Van: [REDACTED]<[REDACTED]@odijmond.nl>
Verzonden: woensdag 12 oktober 2022 14:44
Aan: Voorzitter DEM Tennis
CC: [REDACTED]; Penningmeester DEM Tennis; [REDACTED];
[REDACTED]; Tabak, Teun Jan; b.vdberg@beverwijk.nl; Bal, Ali
Onderwerp: RE: Eindresultaat optimalisatie rekenmodellen om te voldoen aan 50 dB(A) met verkort scherm voor LTC DEM

Van: Voorzitter DEM Tennis <Voorzitter@demtennis.nl>
Verzonden: zondag 9 oktober 2022 18:20
Aan: [REDACTED]<[REDACTED]@odijmond.nl>
CC: [REDACTED]<[REDACTED]@hotmail.com>; Penningmeester DEM Tennis <penningmeester@demtennis.nl>;
[REDACTED]; [REDACTED] <info@aspgeluid.nl>; Voorzitter DEM Tennis
<Voorzitter@demtennis.nl>; [REDACTED]@beverwijk.nl; t.tabak@beverwijk.nl;
b.vdberg@beverwijk.nl; a.bal@beverwijk.nl
Onderwerp: Eindresultaat optimalisatie rekenmodellen om te voldoen aan 50 dB(A) met verkort scherm voor LTC DEM

Variant 3a: met bezetting % en etmaalwaarden, voldoet aan standaard norm 50 dB(A)

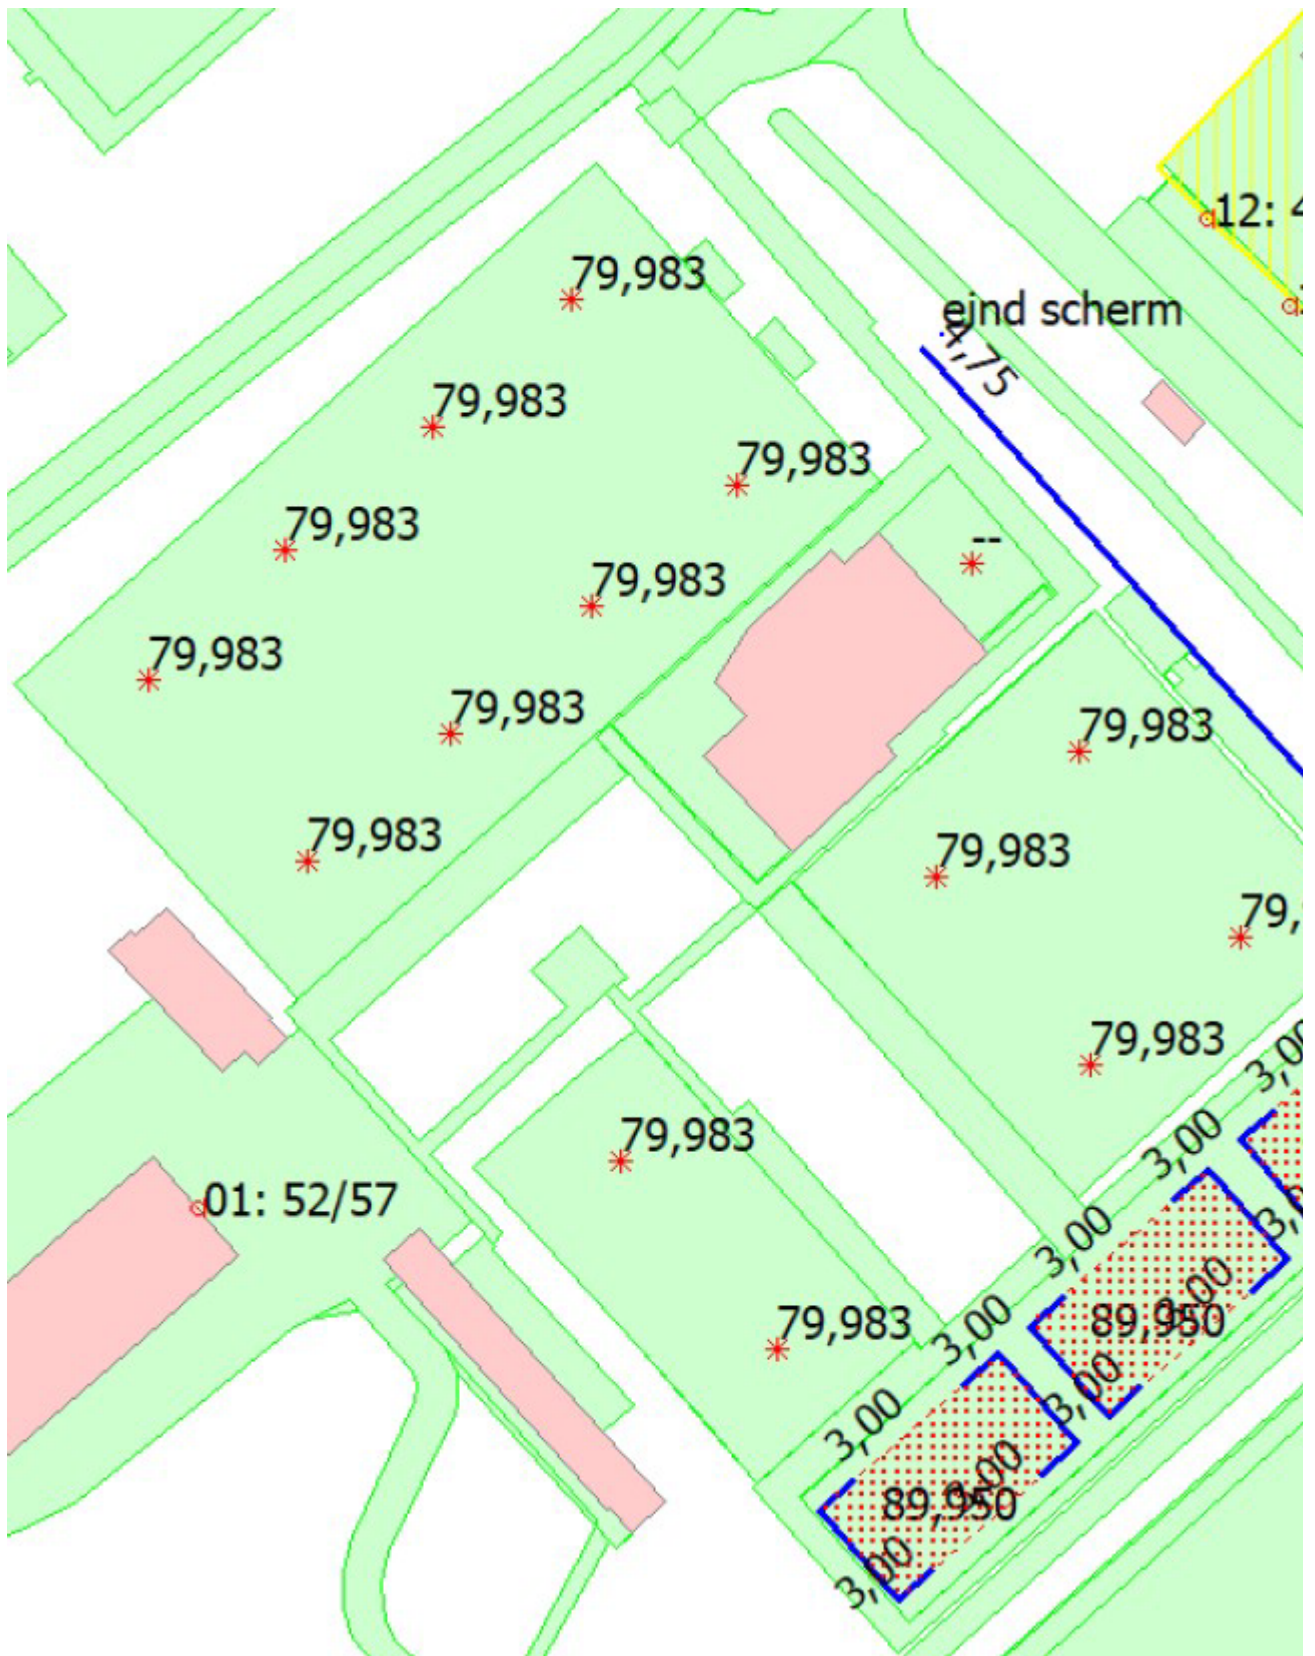
Hierbij is de in het akoestisch rapport opgenomen variant 3 'nieuwe situatie 50 dB(A)etm' geoptimaliseerd:

- Lwr padel van 75% amateur en 25% professional 91 dB(A) gewijzigd naar 100% amateur 90 dB(A)
- De oefenkooi is in de avondperiode niet in werking
- Geluidscherm 2,7 – 5,5 meter meer naar tennis- en padelbanen verplaatst. Deze variant komt voorbij de fietsenstalling en de bomen en komt daarmee rond de 90-95 meter. Dit is in de praktijk niet te verwezenlijken, mede omdat onze ingang en de fietsenstalling hiermee wordt geblokkeerd en omleggen van zowel de ingang, als het pad en de fietsenstalling naar een andere plek niet mogelijk is, zonder hiervoor groen op te offeren en een nóg grotere financiële belasting te krijgen.
- Bezetting padelbanen 1 t/m 3 avondperiode verhoogd naar 90% (volledige bezetting, conform huidige praktijksituatie).
- Bezetting tennisbanen 1 t/m 7 avondperiode 80% (vrijwel volledige bezetting, conform huidige praktijksituatie)

Als gevolg hiervan moet het geluidscherm met 0,25 meter worden verhoogd naar 4,75 meter. Het plaatsen van een scherm ter plaatse van de padelbaan met een hoogte van 3.0 meter is noodzakelijk maar is los geplaatst van padelbaan 3.

Variant 3b: met bezetting % en etmaalwaarden, standaard norm 50 dB(A) wordt met 1 dB overschreden

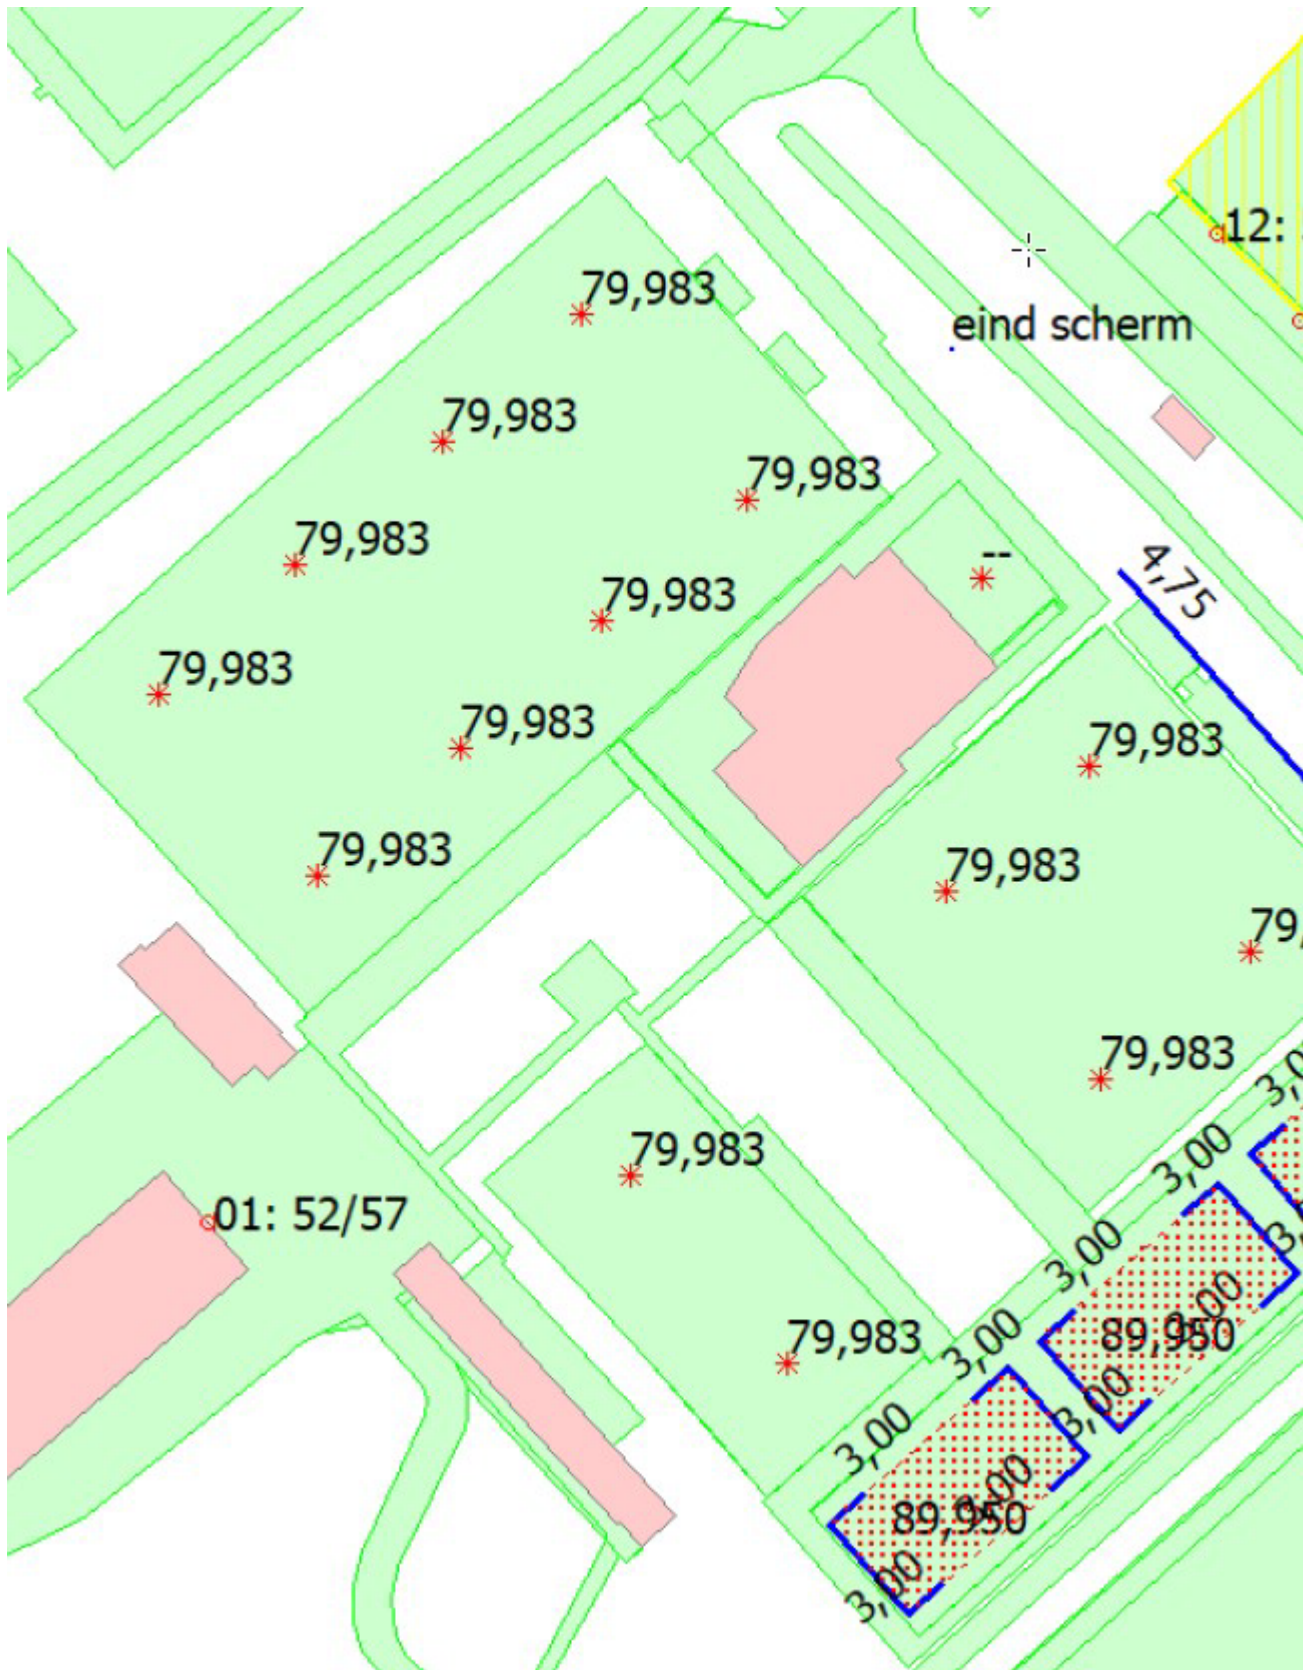
Hierbij is het lange scherm met 23 meter verkort tot aan de kantine. Voor de rest is het model gelijk aan variant 3a

- Geluidscherm 23 meter ingekort tot aan de kantine en komt daarmee rond de 70 meter. Geluidscherm 2,7 – 5,5 meter meer naar tennis- en padelbanen verplaatst
- Bezetting padelbanen 1 t/m 3 avondperiode verhoogd naar 90% (volledige bezetting, conform huidige praktijksituatie)
- Bezetting tennisbanen 1 t/m 7 avondperiode 80% (vrijwel volledige bezetting, conform huidige praktijksituatie)
- Bezetting padelbanen 1 t/m 3 in de avondperiode verhoogd naar 90% (volledige bezetting)
- geluidscherm met 0,25 meter worden verhoogd naar 4,75 meter. Het plaatsen van een scherm tere plaatse van de padelbaan met een hoogte van 3.0 meter is noodzakelijk maar is los geplaatst van padelbaan 3.

Als gevolg van het inkorten van het geluidscherm met een hoogte van 4,75 meter met 23 meter bedraagt de hoogste geluidbelasting 51 dB(A) etm.

De standaard geluidnorm van 50 dB(A) etm wordt hiermee met 1 dB overschreden (dit is overigens niet waar te nemen met het menselijk oor en valt binnen de meetnauwkeurigheid van +/- 1 dB).

Bij variant 3b dient voor de geconstateerde overschrijding van 1 dB een maatwerkvoorschrift te worden aangevraagd.

Variant 3c: met bezetting % en etmaalwaarden, voldoet aan standaard norm 50 dB(A)

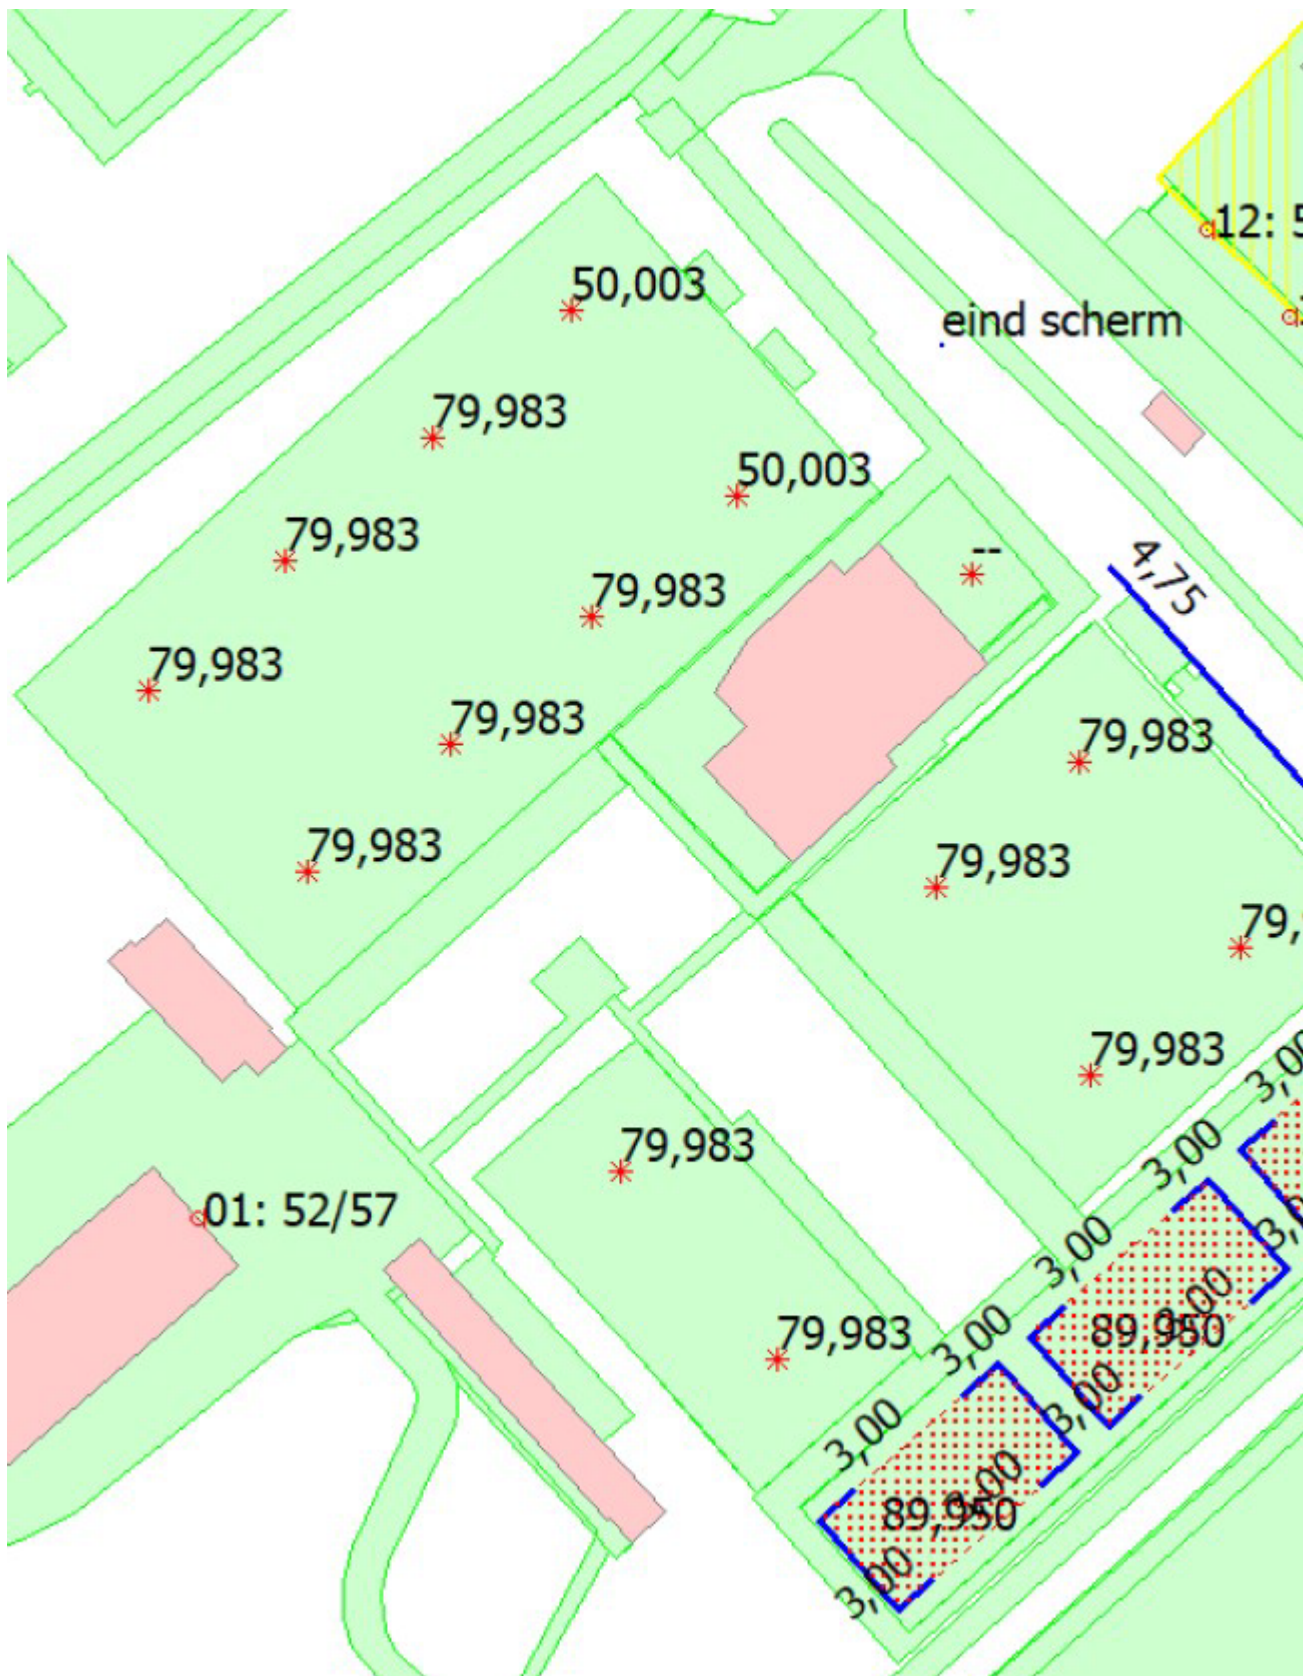
Hierbij is het lange scherm verkort tot aan de kantine én is de bezettingsgraad op tennisbaan T1 T3 verlaagd van 80% naar 50%. Voor de rest is het model gelijk aan variante 3b

- Geluidsschermbreedte 23 meter ingekort tot aan de kantine en komt daarmee rond de 70 meter. Geluidsschermbreedte 2,7 – 5,5 meter meer naar tennis- en padelbanen verplaatst
- Bezetting padelbanen 1 t/m 3 avondperiode verhoogd naar 90% (volledige bezetting, conform huidige praktijksituatie)
- Bezettingsgraad tennisbaan 4, nabij de ingang in de avondperiode verlaagd van 80% naar 50%. Op de overige banen blijft de bezettingsgraad in de avondperiode 80%
- geluidsschermbreedte met 0,25 meter worden verhoogd naar 4,75 meter. Het plaatsen van een scherm tere plaatse van de padelbaan met een hoogte van 3.0 meter is noodzakelijk maar is los geplaatst van padelbaan 3.

Als gevolg van het inkorten van het geluidsschermbreedte met een hoogte van 4,75 meter met 23 meter bedraagt de hoogste geluidbelasting 50 dB(A) etm. Hiermee wordt alsnog voldaan aan de standaard geluidnorm van 50 dB(A) etm. Maatwerkvoorschriften zijn derhalve niet meer nodig.
